<u>ექსპერტის გაწმარტება</u>

ქ. თბილისის მუნიციპალიტეტის არქიტექტურის სამსახურის მიერ **AR11026705** განაცხადზე გადაწყვეტილება **№ 7000511**-ით დადგენილ ხარვეზებთან მიმართებაში.

ქ. თბილისში, დავით აღმაშენებლის ხეივანი №189, მისამართზე არსებულ მიწის ნაკვეთზე ს/კ:01.72.14.011.451 დაპროექტებული მრავალფუნქციური შენობის არქიტექტურული პროექტის „ტექნიკური რეგლამენტის – შენობა-ნაგებობის უსაფრთხოების წესების დამტკიცების თაობაზე“ საქართველოს მთავრობის 2016 წლის 28 იანვრის №41 დადგენილების მოთხოვნებთან შესაბამისობის დადგენის მიზნით

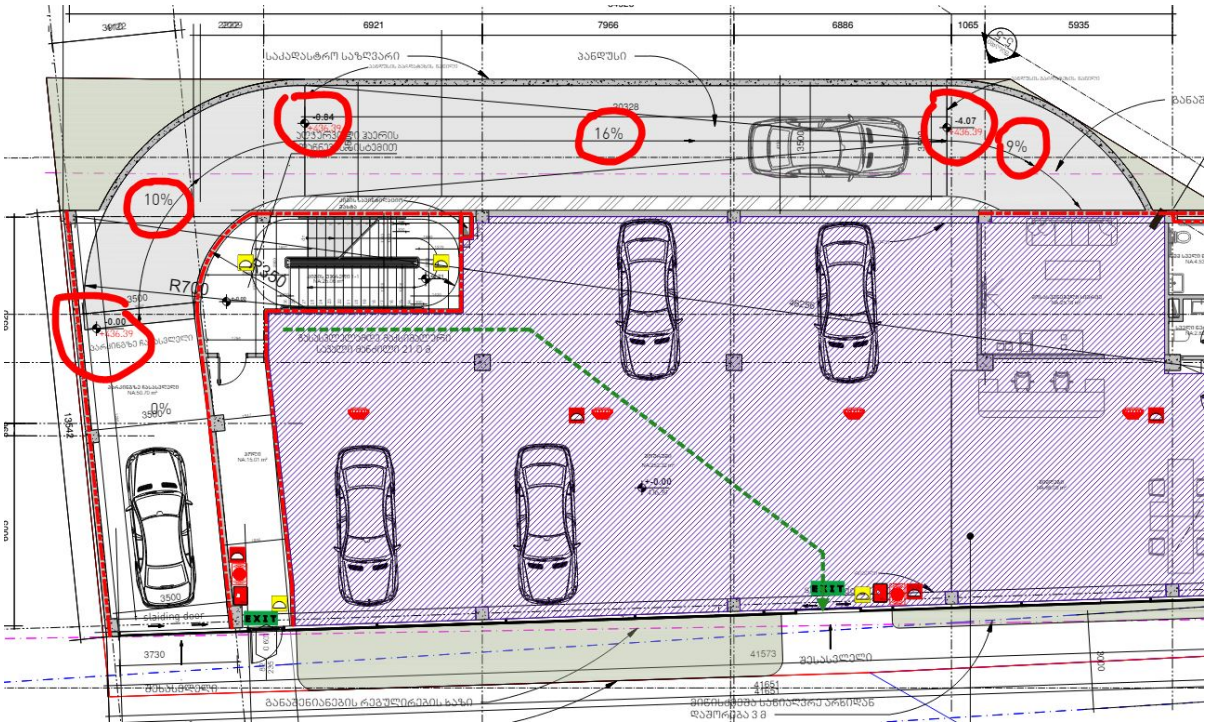
<u>ხარვეზი:</u> **სამანქანო პანდუსი მოეწყოს 41-ე დადგენილების 406.9.4.4 ქვეთავის შესაბამისად, აღნიშნულის გათვალისწინებით მიეთითოს დახრის პროცენტულობები და პარამეტრები, განსხვავებული დახრის გარდატეხის წერტილებში დაიტანეთ საწყისი და საბოლოო ნიშნულები.**

<u>განმარტება</u>: სამანქანო პანდუსი მოწყობილია 41-ე დადგენილების 406.9.4.4 ქვეთავის შესაბამისად, კერძოდ: საავტომობილო პანდუსის დახრა განსაზღვრულია 16%-ით. თარაზული ზედაპირის შეხების ადგილებთან, თავსა და ბოლოში სულ მცირე 3.5 მეტრ მანძილზე პანდუსის ქანობი შეადგენს 9% და 10%-ს. გრაფიკულ ნახაზზე დატანილია საწყისი და საბოლოო ნიშნულები.

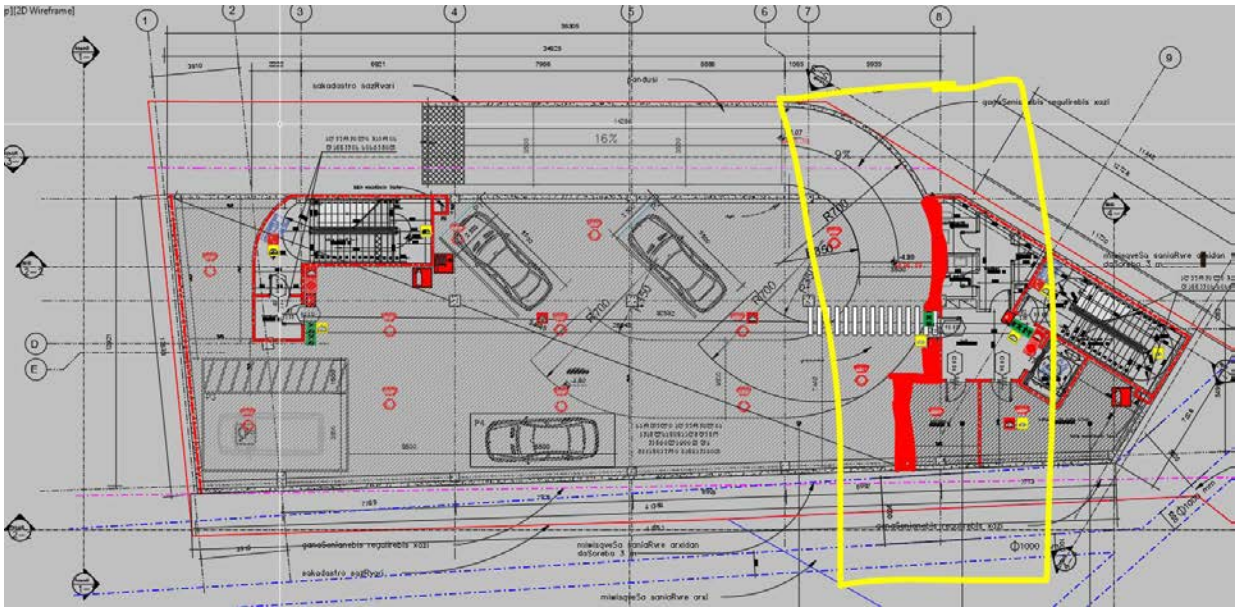
ხარვეზი: -4.80 ნიშნულზე მოეწყოს კიბისა და ლიფტის ტამბურები წესების შესაბამისად.

<u>განმარტება:</u> -4.80 ნიშნულზე „3-4“ ღერძებში განთავსებულ გზა-კიბესთან მოწყობილია ტამბური, ხოლო „9-10“ მონაკვეთში განთავსებულ გზა-კიბესთან და ლიფტთან ტამბურის მოწყობის აუცილებლობა არ არის, ვინაიდან აღნიშნული გზა-კიბე და ლიფტი არ ჩადის უშუალოდ შემოზღუდულ ავტოსადგომ

გარაჟში. შემოზღუდული ავტოსადგომი გარაჟი განთავსებულია „1-8“ ღერძებში და გამიჯნულია მომიჯნავე სივრცისგან „8“ ღერძის გასწვრივ არსებული 2 საათიანი ცეცხლმედეგი ზღუდით და 90 წუთიანი ცეცხლმედეგობის კარით. გზა-კიბე და ლიფტი ჩადის დს ჯგუფში, რომელიც არ გვავალდებულებს ტამბურების მოწყობას, ვინაიდან ლიფტის შახტა და გზა-კიბე აღჭურვილია ჰაერის დაწნევის სისტემით.
